Beantwoording reacties informatieavond

Overzicht reacties en beantwoording:

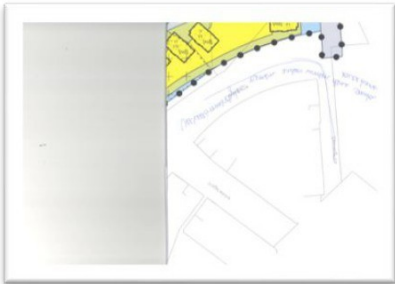
Reactie: Aandachtspunt: zorg voor een veilige, brede aansluiting einde verkeers-verblijfsgebied. Is nu te smal.

De gemeente geeft de verkeersveiligheid in het plan en directe omgeving prioriteit. De breedte van de wegen en ontsluitingen voldoen aan de eisen die worden gesteld aan wegprofielen, zoals door de gemeente is vastgelegd in het beleidsdocument Leidraad Inrichting Openbare Ruimte (LIOR).
